改善箇所説明図

①ケーブル取付ブラケット

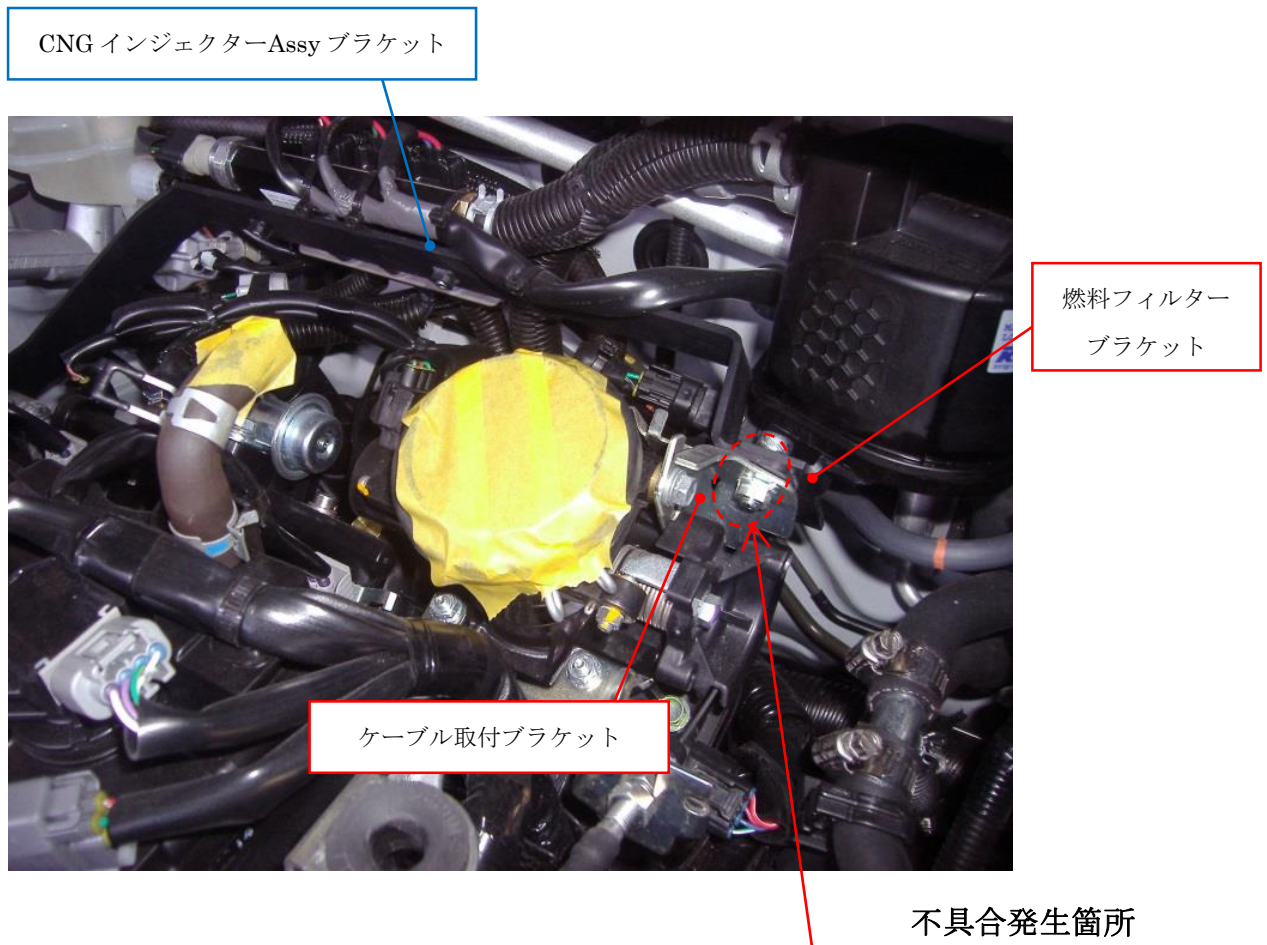
天然ガス/ガソリン併用仕様に改造した車両において、CNG インジェクターAssy ブラケット及び燃料フィルターブラケットの固定方法が不適切なため、エンジン共振により、当該2部品を取付けたケーブル取付ブラケットに過大な負荷がかかることがある。そのため、そのまま使用を続けると、当該ブラケットに亀裂が生じ、最悪の場合、折損するおそれがある。

全車両、ケーブル取付ブラケットを新品に交換するとともに燃料フィルターの取付けをエンジンルーム内フレーム部へ変更する。
